Oggetto: Procedura di V.I.A. nazionale – Impianto idroelettrico “Budriesse” nei Comuni di Castelnuovo Bocca d’Adda (LO), Maccastorna (LO), Crotta d’Adda (CR). – Proponente: V.I.S. s.r.l. – cod. SILVIA N. 178 – Codice procedura MATTIM (ID_VIP): 3046.

Valutazione, osservazioni e richiesta di integrazioni relative alle integrazioni progettuali inviate dal Proponente (prot. prov. 10054 del 15.05.2016).

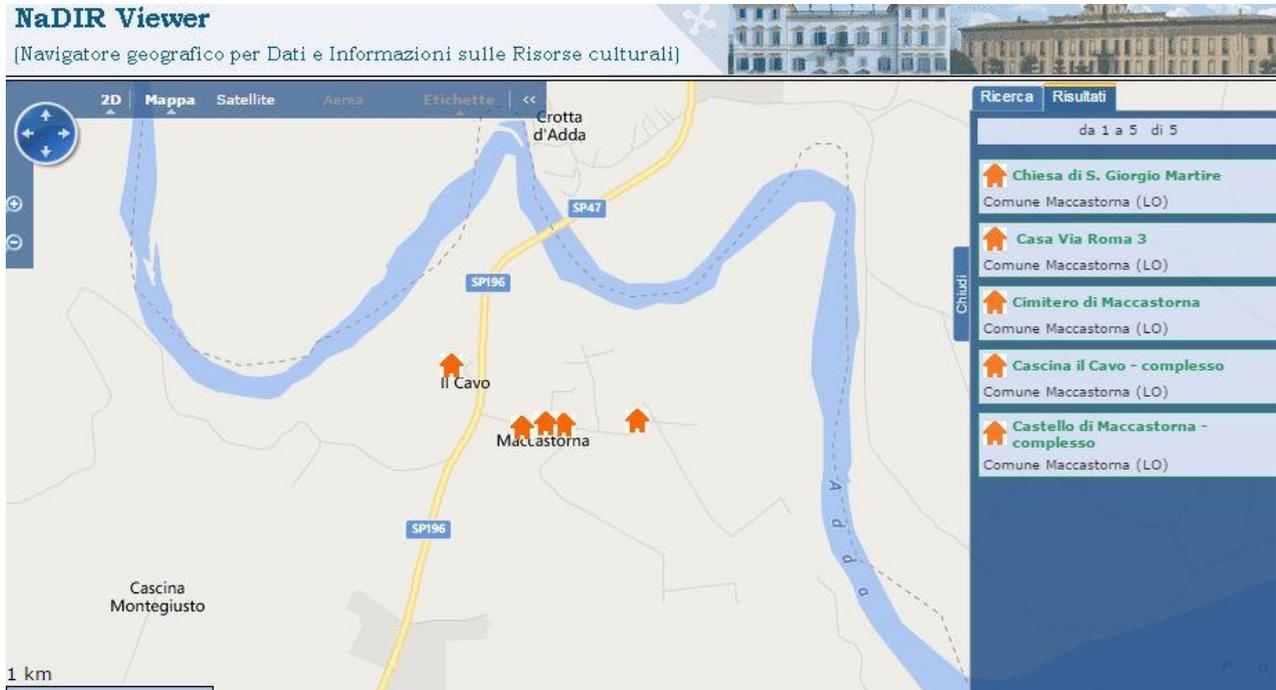
Inoltre, in prossimità dell'argine del fiume Adda e nelle vicinanze dove si intende realizzare la derivazione idroelettrica, si segnala una emergenza legata all'ingegneria idraulica (probabilmente della metà del XX secolo). Si tratta di una chiusa o chiavica, impiegata nell'ambito dei sistemi di bonifica e/o irrigazione e testimonianza di ingegneria idraulica del secolo scorso, meritevole di essere salvaguardata in relazione al valore storico e ambientale e da preservare anche a scopo didattico e di valorizzazione, con riferimento al paesaggio agricolo e rurale lodigiano, fatto di canali, mulini, macchine idrauliche, fontane, lavatoi, chiuse o chiaviche e altri elementi relazionabili all'acqua.
